**Dossier d'étude d'impact au stade de création de la ZAC du quartier des Paradis**

Mémoire en réponse à l'avis rendu par l'Autorité Environnementale en date du 19/06/2019

# VALLEE SUD GRAND-PARIS

Figure 3 : Localisation et répartition des stationnements prévus sur le site dans le cadre du projet

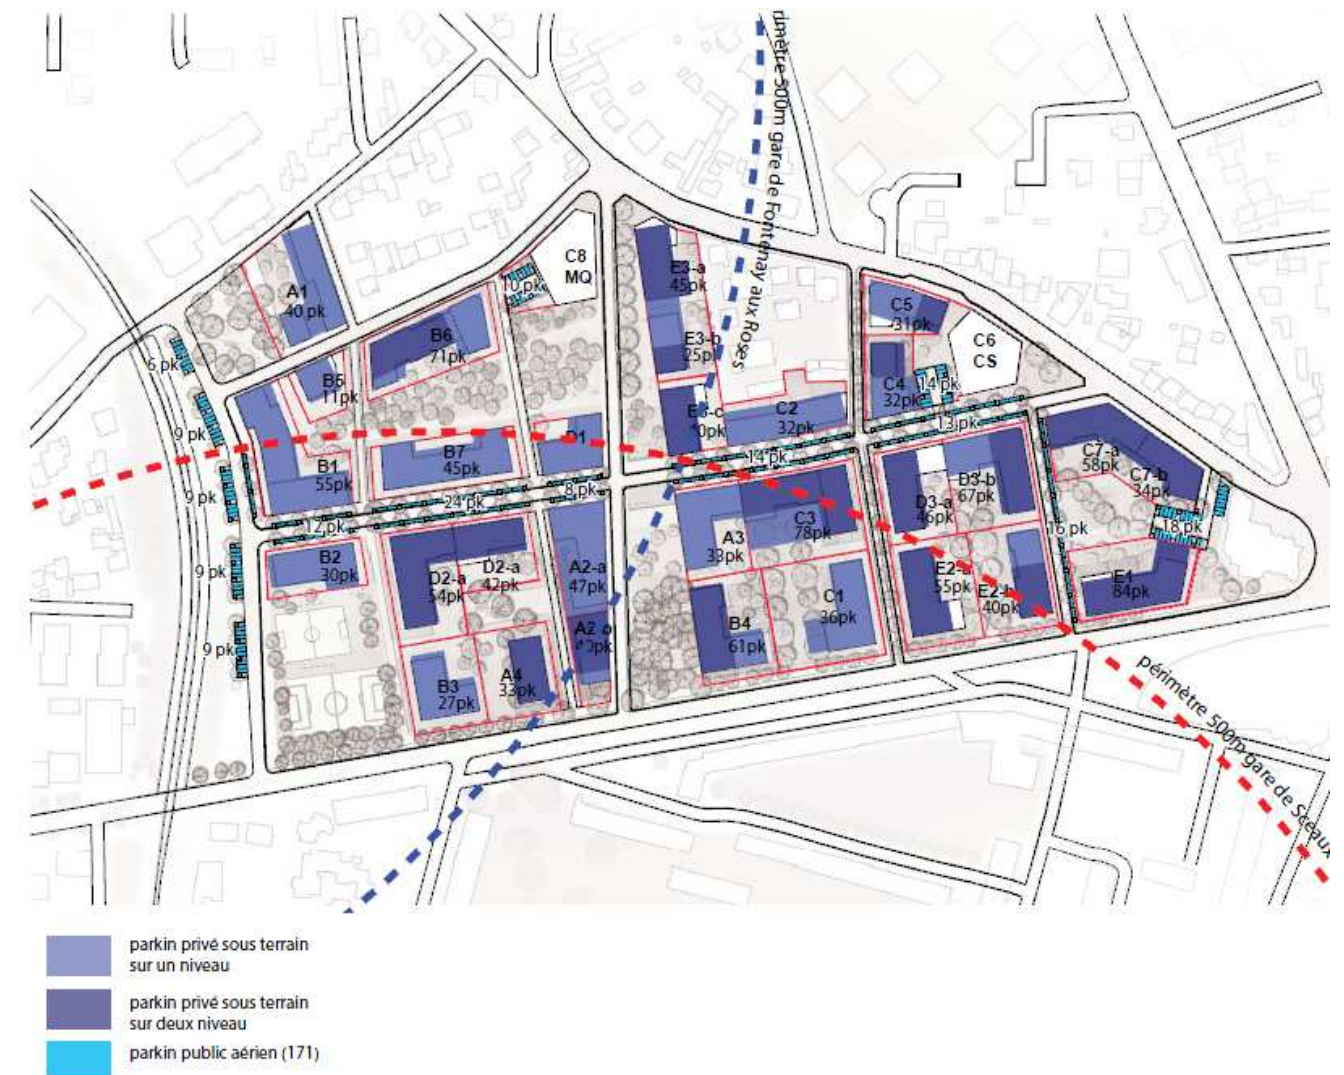
La MRaE recommande de préciser la répartition des places de stationnement sur le quartier, en l’état actuel et dans le projet.

Le maître d’ouvrage apporte les précisions suivantes concernant les places de stationnement en projet :

Le nombre de places de stationnement, gérées à l’échelle de chaque îlot, est évalué à 1354. S’ajouteront à cela 171 places de stationnement public en aérien dans les rues et autour des équipements.

L’illustration suivante précise la localisation et la répartition des places de stationnement sur le site en aérien ou enterré.

Figure 3 : Localisation et répartition des stationnements prévus sur le site dans le cadre du projet

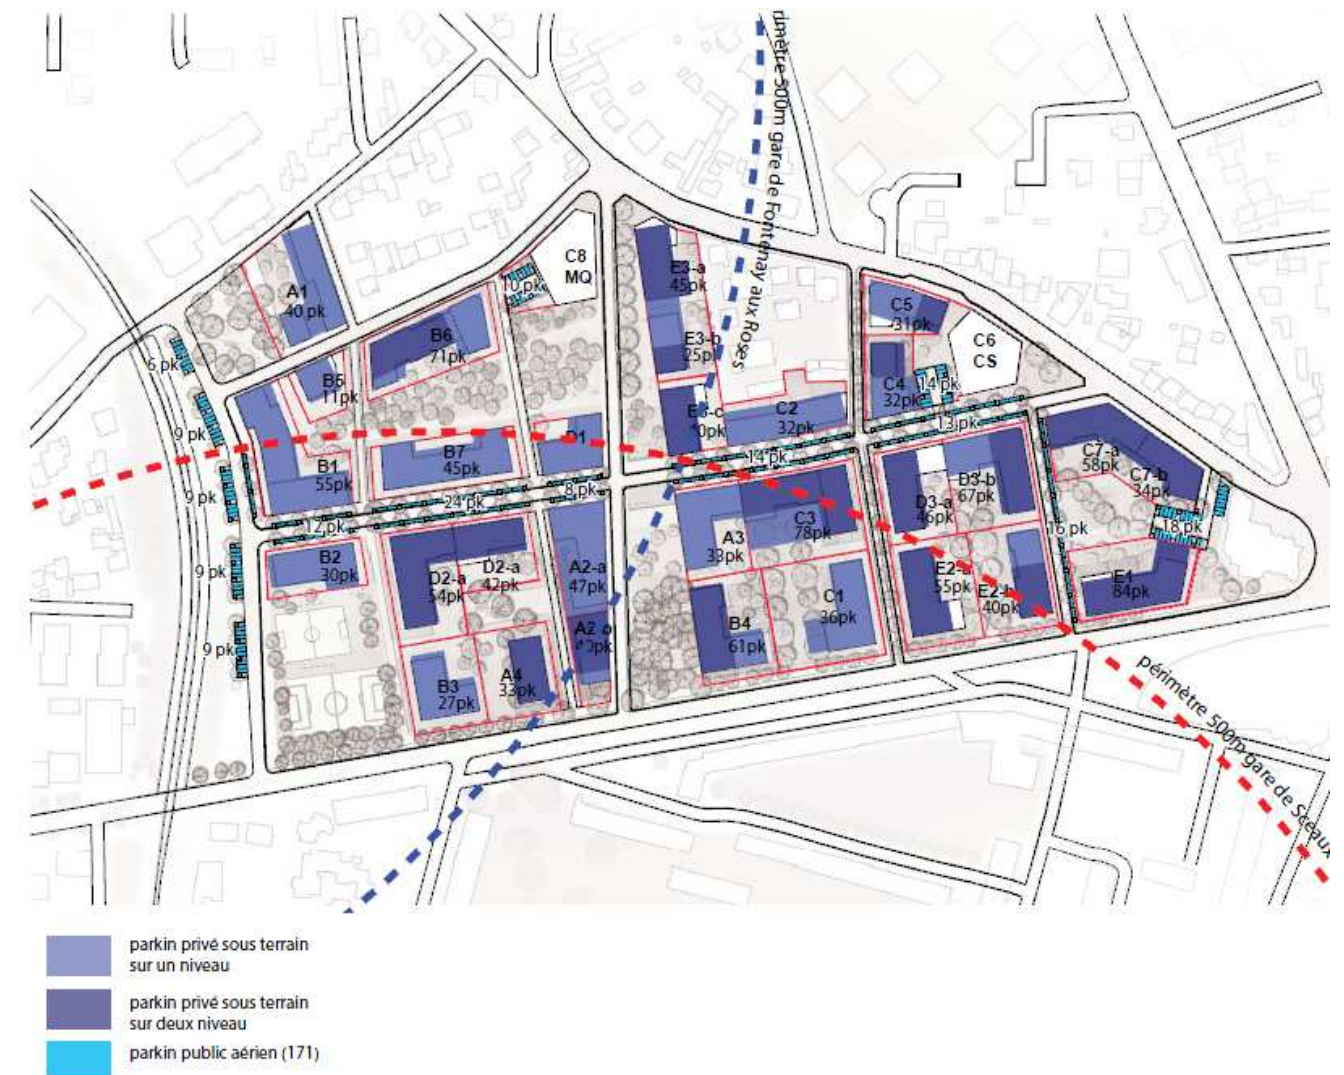
La MRaE recommande de préciser la répartition des places de stationnement sur le quartier, en l’état actuel et dans le projet.

Le maître d’ouvrage apporte les précisions suivantes concernant les places de stationnement en projet :

Le nombre de places de stationnement, gérées à l’échelle de chaque îlot, est évalué à 1354. S’ajouteront à cela 171 places de stationnement public en aérien dans les rues et autour des équipements.

L’illustration suivante précise la localisation et la répartition des places de stationnement sur le site en aérien ou enterré.
